STÄDTEBAULICHE ENTWICKLUNG

ZENTRUM FROHMESTRASSE IN SCHNELSEN

Dokumentation
Städtebaulicher Realisierungswettbewerb

ARGE: FAM Architekten mit pan m architekten und stadtplaner mit Numberger Landschaftsarchitekten

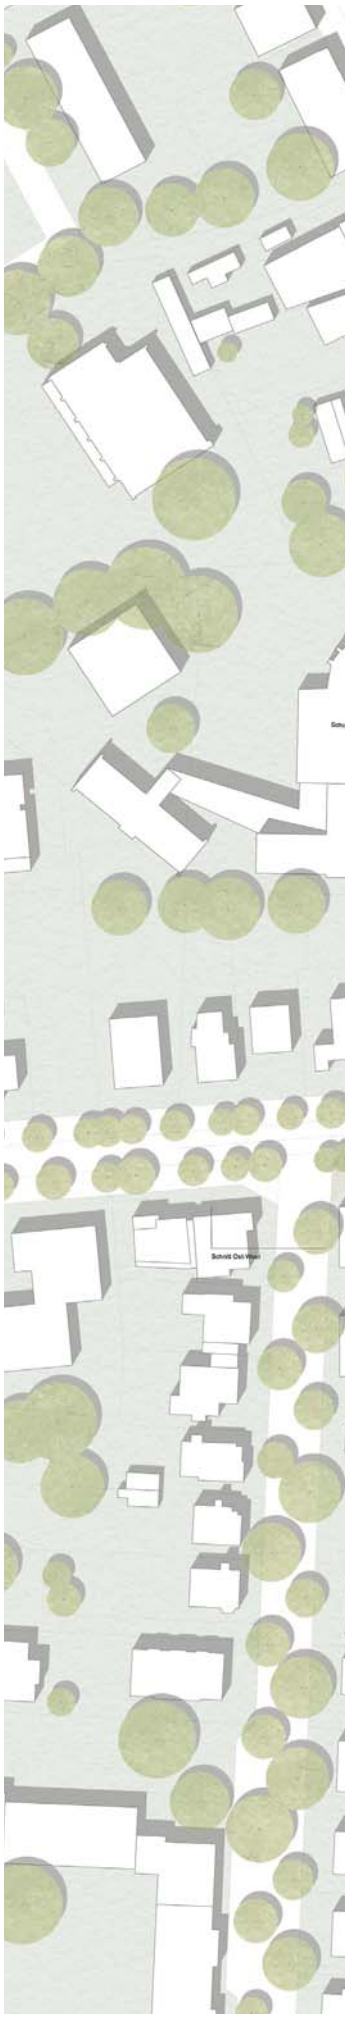
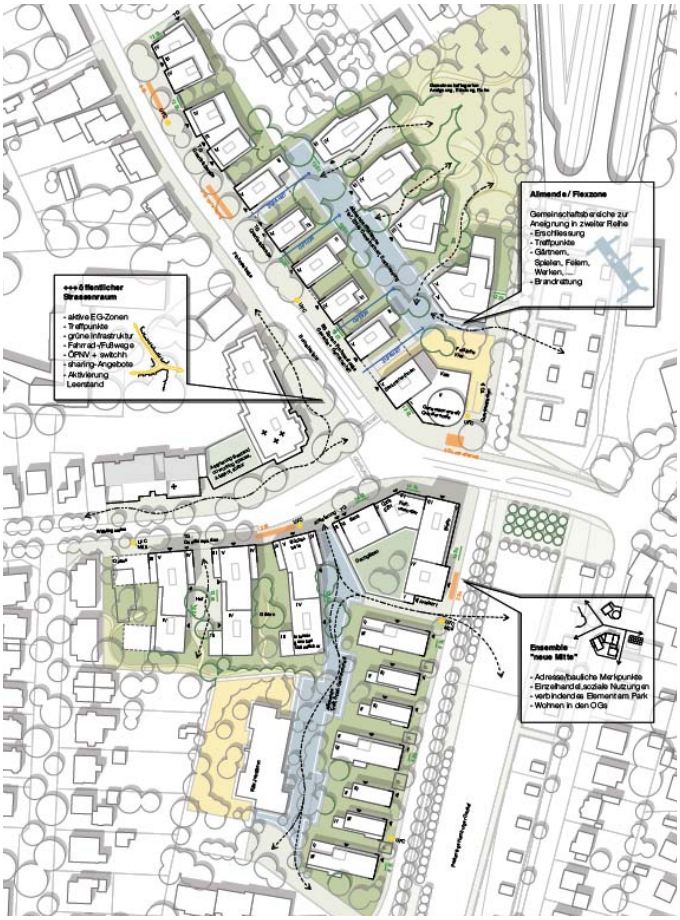
Die vorgeschlagene Bebauungsstruktur orientiert sich an der historischen Parzellierung und städtebaulichen Körnung Schnelsens, schlägt somit eine maßstäbliche angepasste Lösung für das Gebiet vor und entwickelt den nördlichen und südlichen Bereich in einem gemeinsamen innovativen Konzept. Durch die Ausbildung von Einzelhäusern kann entsprechend auf die gegebenen Eigentumsverhältnisse Rücksicht genommen werden und ebenso wird eine sukzessive Entwicklung des Plangebiets realisierbar. Zusätzliche Koppelungsvorschläge zeigen die Flexibilität des Konzepts auf, sodass auf veränderte Umstände sowie konkrete Nachfrage reagiert werden kann.
Die Ausbildung der „Köpfe" zum Straßenraum der Frohmestraße wird vom Preisgericht als besondere Form der Urbanität in der Zwischenstadt positiv bewertet. Hier entsteht ein ortsprägendes Bild, dass an die historischen Stadträume anknüpft. Dabei sollten aber auch die Zwischenräume der Gebäude mitgedacht und in Teilen für die Öffentlichkeit geöffnet werden.

Generell zeigt das Konzept eine Beziehung und Durchlässigkeit zum angrenzenden Park, wobei im Norden die Organisation und Maßstäblichkeit der rückwärtigen Gebäude fraglich bleibt, da dort große Baumassen abgebildet werden. Im Gegensatz dazu fallen die Geschossigkeiten und Baumassen entlang der Straße Jungborn eher gering aus und bieten noch weiteres Verdichtungspotential.

Die Idee der Allmende wird positiv berwertet, diese ist jedoch unter Berücksichtigung der Eigentumsverhältnisse zu entwickeln. Im südlichen Bereich kann das Grundstück der KiTa vermutlich nicht in die Entstehung der Allmende mit einbezogen werden.

Das Preisgericht ist insgesamt von dem Konzept überzeugt, da es sich mit den Struturen der Umgebung intensiv auseinander setzt, die Eigentumsverhältnisse berücksichtigt und flexibel auf unterschiedliche Entwicklungen reagieren kann.
Die Korrespondenz zur Überdeckelung der Autobahn wird als sehr durchdacht wahrgenommen, was sich auf die Gesamtentwicklung des Areals in Schnelsen positiv auswirkt und die Besonderheit der Situation unterstreicht.

Als besonders erwähnenswert stellt das Preisgericht fest, dass es diesem Entwurf gelingt, eine ganz besondere Identität und Atmosphäre an der Frohmestraße zu entwickeln, die diesen Ort dauerhaft prägen und beleben kann.

Querfeldeins
Landschaft Städtebau Architektur

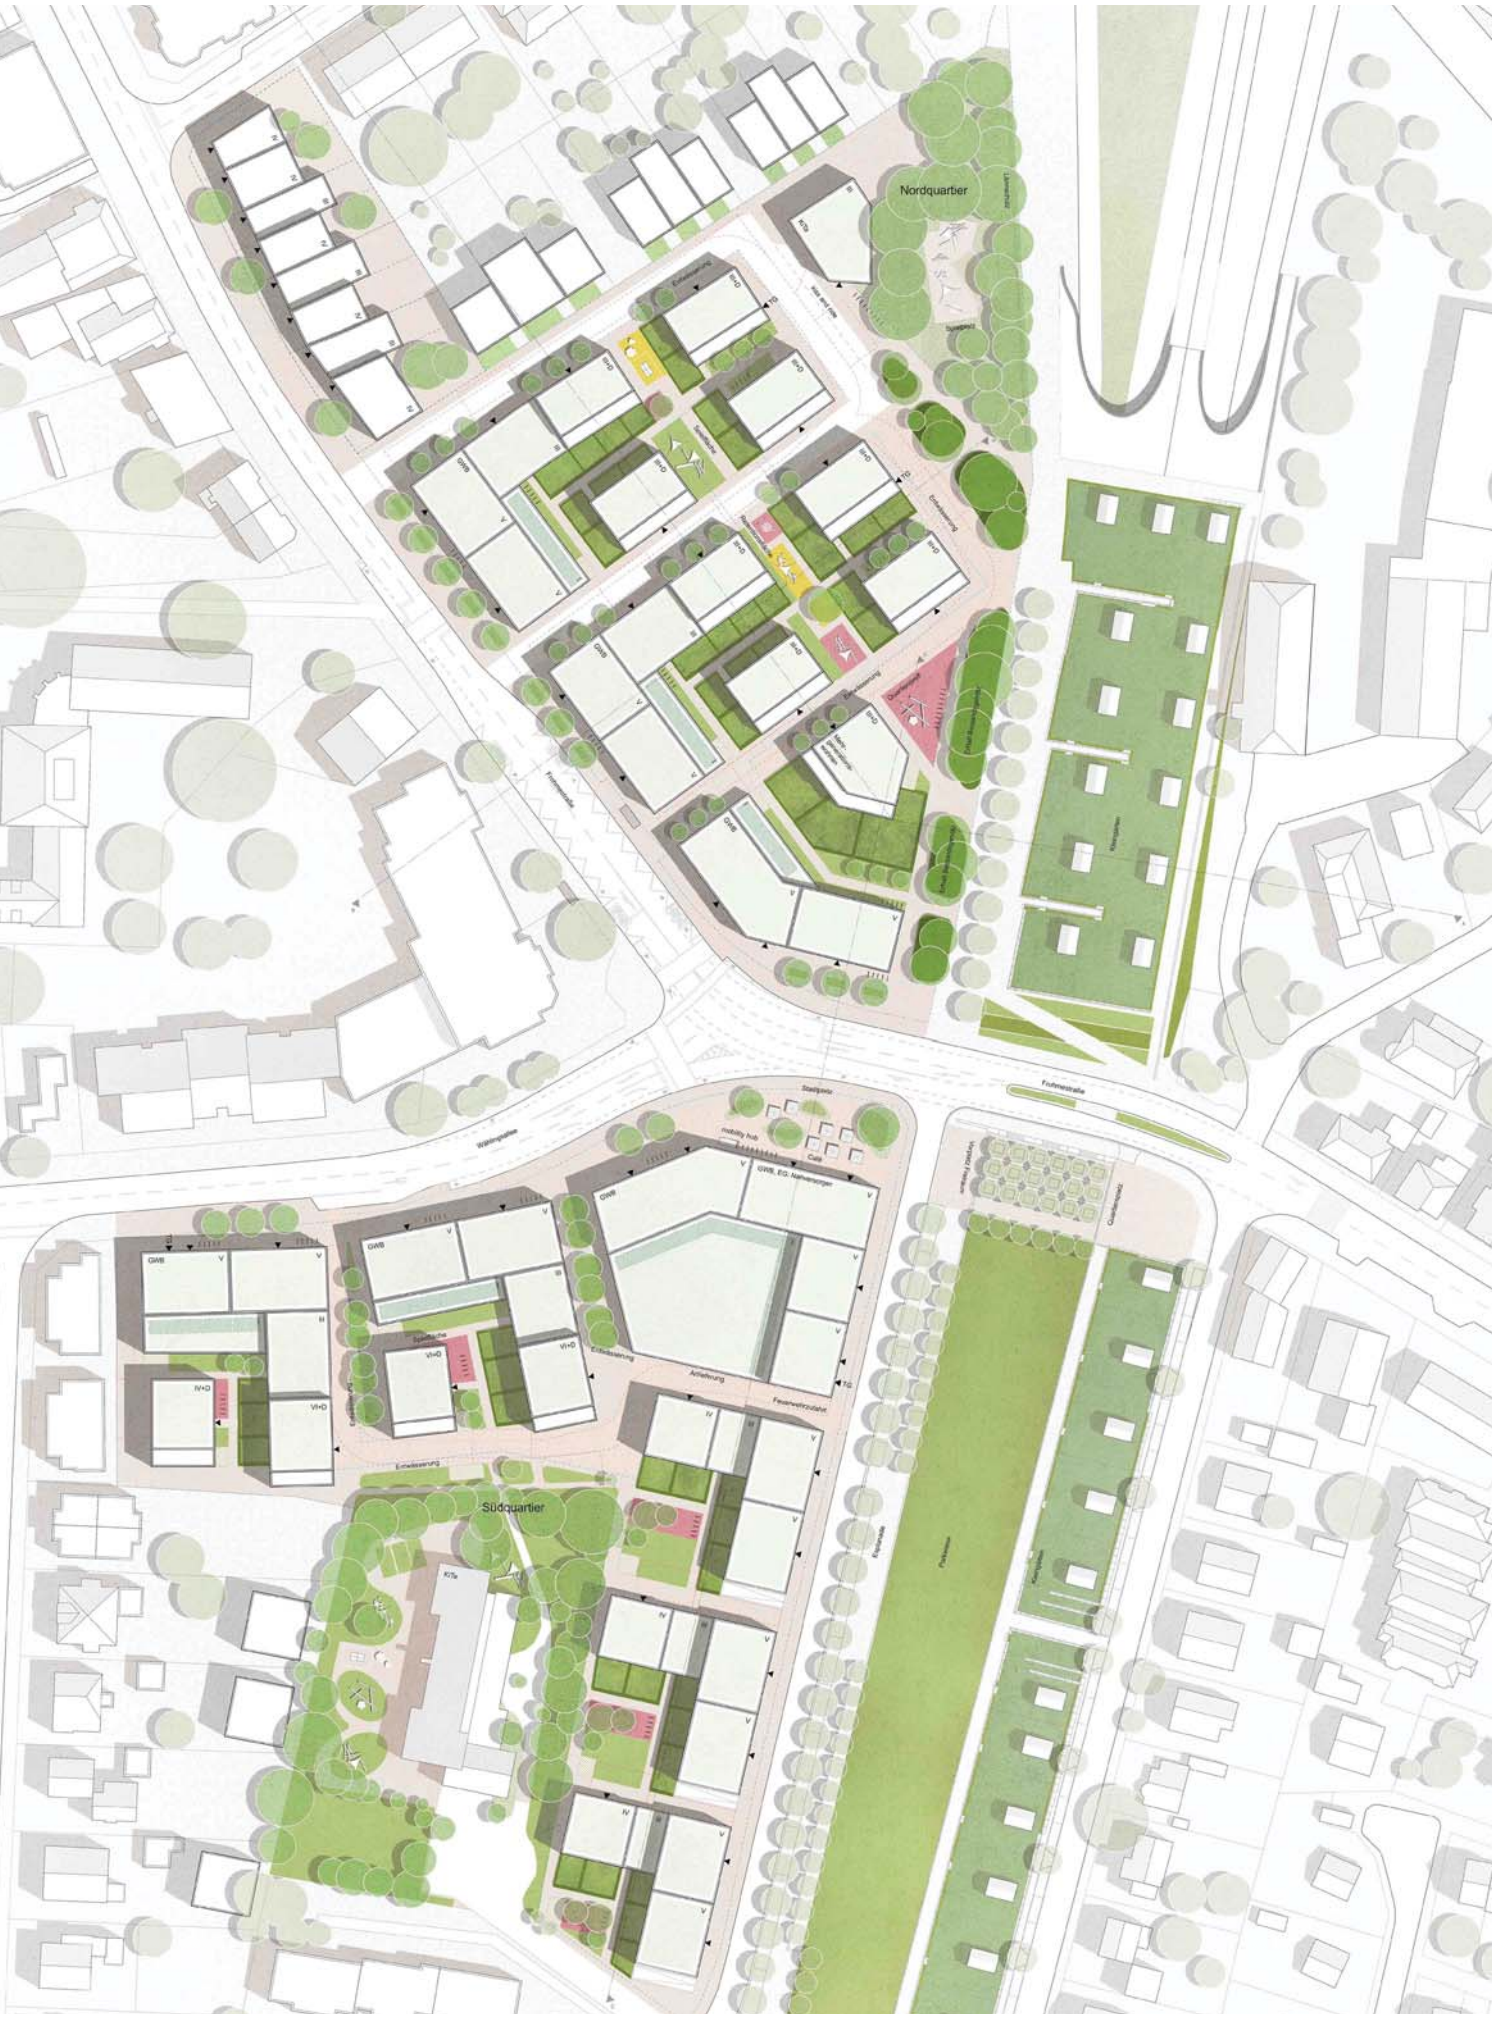
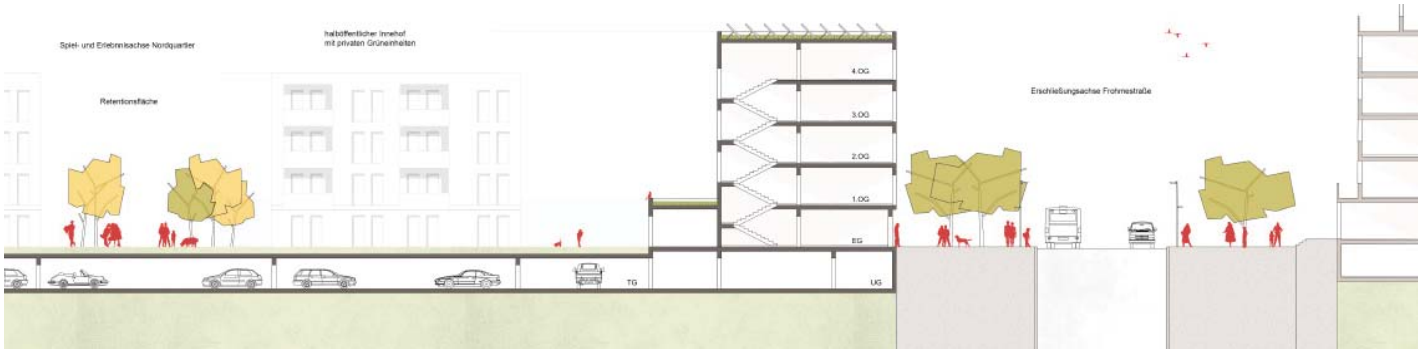
Die Entwurfsverfasser dieses Beitrags haben ein sehr robustes und seriell angelegtes städtebauliches Konzept ausgearbeitet, welches eine Gliederung im Plangebiet sowie eine angemessene Körnung in Bezug auf die Umgebung schafft. Die Strukturen bieten eine Fassung des Straßenraums ebenso wie regelmäßige Durchgänge in die rückwärtigen Bereiche. Zudem werden tiefe Erdgeschosszonen angeboten, die größere Verkaufsflächen zulassen und flexibel auf unterschiedliche Nachfrage reagieren können. Freiflächen wurden gleichermaßen zoniert und mit beispielhaften Nutzungen belegt. Ein deutlicher Kritikpunkt des Preisgerichts ist die Missachtung der Eigentumsverhältnisse sowohl im nördlichen Teilbereich, als auch entlang der Straße Jungborn. Eine dahingehende Überarbeitung hätte zur Folge, dass der Entwurf sich weniger einheitlich entwickeln könnte und Teile seiner Klarheit verlieren würde. Die Erschließung des nördlichen Teilbereichs wird sehr weit in die Tiefe des Gebiets hineingezogen, wodurch auch die Verkehre in die Tiefe geführt werden, hier wäre eine andere Organisation der Tiefgaragenzufahrten denkbar, um oberirdische Verkehre zu vermeiden und eine Kollision mit der durchgängigen und mit Nutzungen belegten Achse von Nordwesten in Richtung der Autobahnüberdeckelung zu vermeiden.

Im südlichen Teilbereich wird die vorrangig nach Südwesten ausgerichtete Wohnbebauung positiv bewertet. Die Baukörper sind gleichförmig und wenig differenziert ausgestaltet, sodass potential für hochbauliche Interpretationen besteht. Durch die Platzbildung vor dem Nahversorger kann das Grundstück jedoch nicht voll ausgenutzt werden, sodass die geforderten Flächen nicht erreicht werden.

Zusammenfassend handelt es sich bei dem Entwurf um ein sehr robustes städtebauliches Konzept, welches den nötigen Abstrakionsgrad für die weitere Entwicklung besitzt. Ein entscheidendes Defizit ist jedoch die Missachtung von Eigentumsverhältnissen, wodurch die besondere Problemstellung des Plangebiets in Teilen umgangen wurde und das Konzept daher nicht konkret auf den Ort anwendbar ist.

OCTAGON Architekturkollektiv

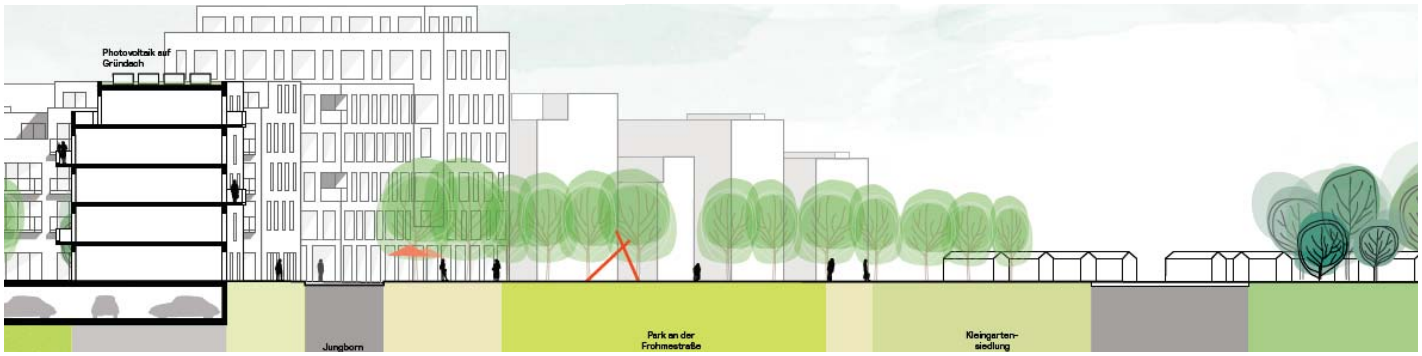
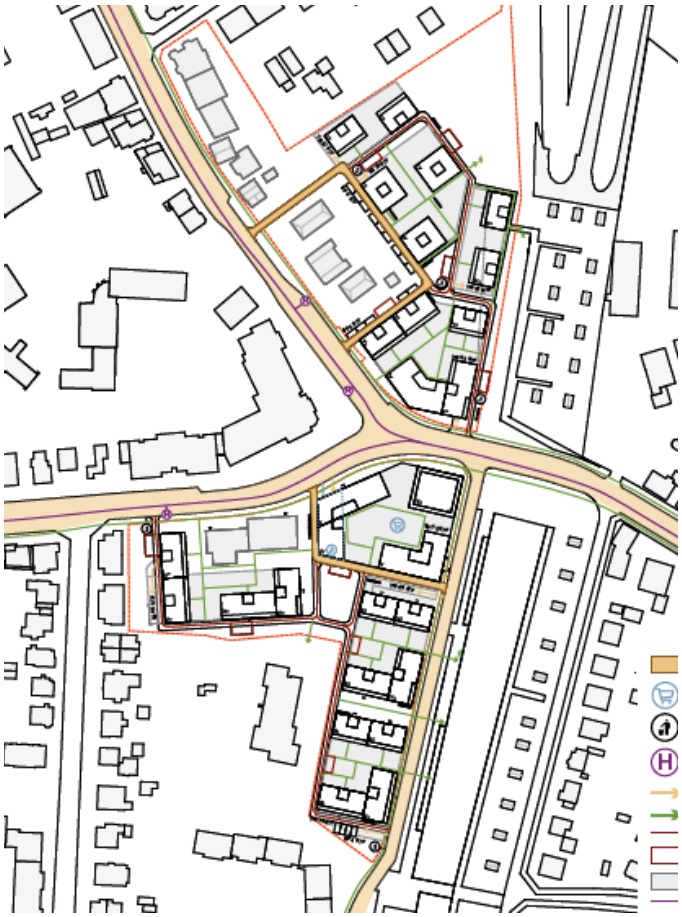
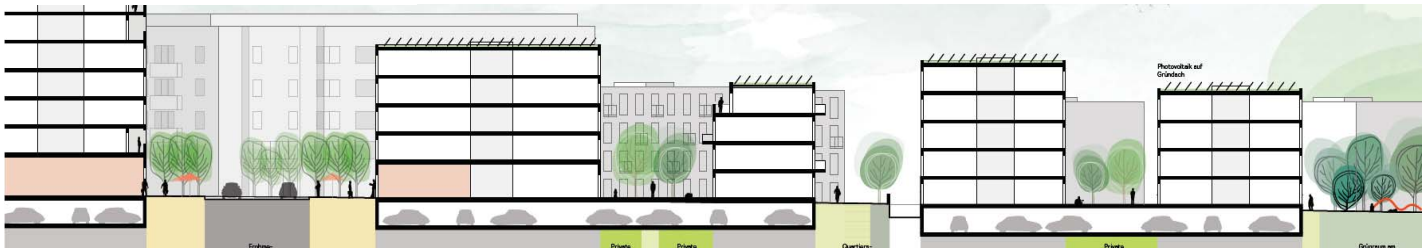
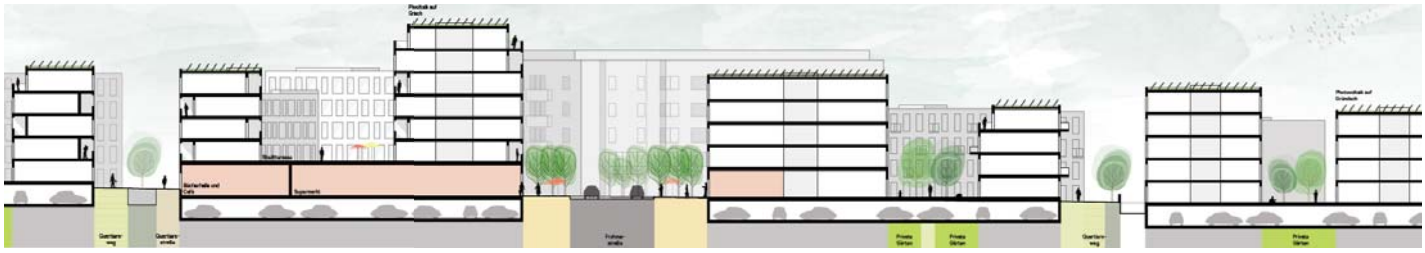
In dem Entwurf spielt das Thema des Bestandserhalts eine entscheidende Rolle. Entlang der Frohmestraße wird vorgeschlagen, einen Großteil des Bestandes zu erhalten, der Bereich am Knotenpunkt sowie die rückwärtigen Bereiche werden durch eine Neubebauung aus Einzelhäusern strukturiert.

Dieser Bestandserhalt, sowie auch die umlaufende Erschließung inkl. oberirdischer Stellplätze im nördlichen Teilbereich wird von den Mitgliedern des Preisgerichts sehr kritisch bewertet. Es fehlt an Anknüpfungspunkten zum Bestand, sodass dieser nicht nur durch die neue Bebauung eingerahmt, sondern konkret Bezug genommen wird, um Potentiale auszuschöpfen. Durchgänge sowie Gärten werden in Norden und im Süden als angemessen proportioniert bewertet, zudem öffnet sich die Bebauung zur Überdeckelung der Autobahn und stellt Wege- und Sichtbeziehungen her.

Im südlichen Teilbereich wird der Sockel mit den aufgehenden Einzelgebäuden als positiv bewertet, wobei eine noch stärkere Korrespondenz zum Park wünschenswert wäre. Die Strukturen entlang des Jungborn entwickeln sich in einem klaren Raster, kollidieren jedoch in Teilen mit den Eigentumsverhältnissen. Der Bestandserhalt des Sparkassengebäudes wird ebenfalls sehr kritisch bewertet, dies kann jedoch im Rahmen der vorgeschlagenen Strukturen überarbeitet werden.

Insgesamt handelt es sich um ein klares städtebauliches Konzept, welches eine mögliche Entwicklung des Gebiets aufzeigt und mit robusten Strukturen arbeitet. Negativ bewertet wird der ausgeprägte Bestandserhalt, der konzeptionell wenig integriert scheint sowie die Erschließung im Norden, die in Teilen unklar bleibt.

Reinhard Angelis
Planung Architektur Gestaltung

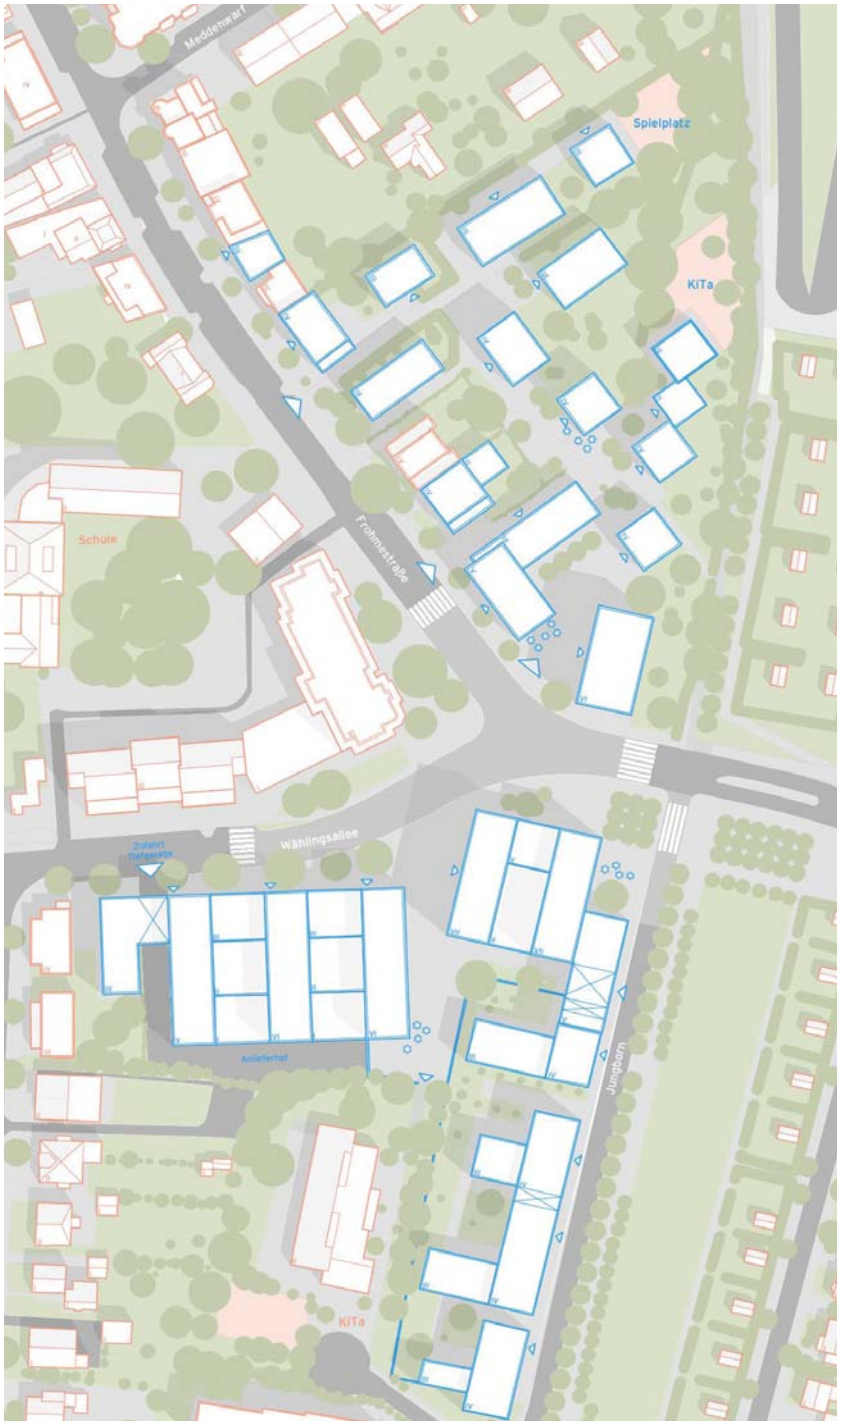
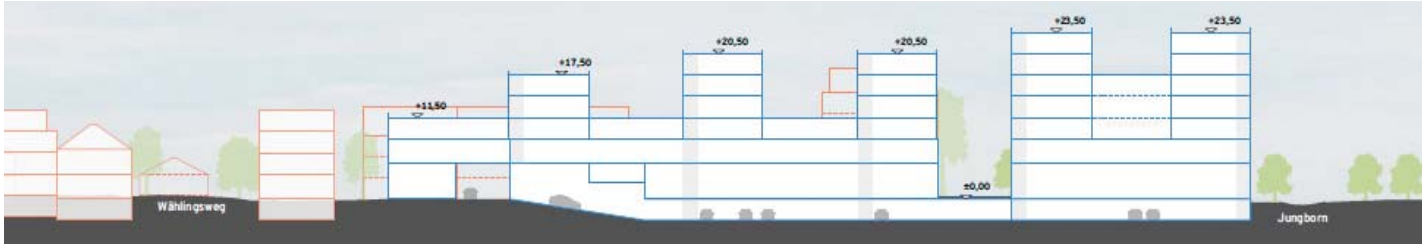
Der Entwurf bietet im nördlichen und südlichen Teilbereich deutlich unterschiedliche Strukturen an, die sich pixelartig entwickeln. Der nördliche Teilbereich wird sehr weit in die Tiefe entwickelt und nutzt somit den rückwärtigen Bereich durch die Ansiedlung kleinteiliger Einzelbaukörper aus. Die Erschließung bleibt hier allerdings unklar und entwickelt sich über die entstehenden Zwischenräume der Gebäude hinweg. Die Raumbildung zwischen den Einzelgebäuden ist zu wenig ausformuliert und räumlich nicht gefasst.

Der Auftakt der Südseite erfolgt über einen deutlichen Maßstabssprung, der massive Baumassen mit sich bringt, die dem kleinteiligen Norden entgegenstehen. Die Stellung der Gebäude hat aus Sicht des Preisgerichts Potential und bildet interessante Plätze aus, jedoch kann die Ausgestaltung durch die sehr tiefen, scheibenartigen Gebäudeteile nicht überzeugen. Problematisch ist zudem der offene Anlieferhof, der sich im Süden befinden und keinen Schutz für die angrenzende Wohnbebauung bietet.

Insgesamt handelt es sich um einen Entwurf, der sich im nördlichen und südlichen Bereich stark unterscheidet und teils deutliche Maßstabssprünge anwendet, die in Teilen unangemessen für die Umgebung sowie die Nutzungen scheinen. Im Norden bleiben Erschließung und Belegung der entstehenden Zwischenräume und Plätze unklar.
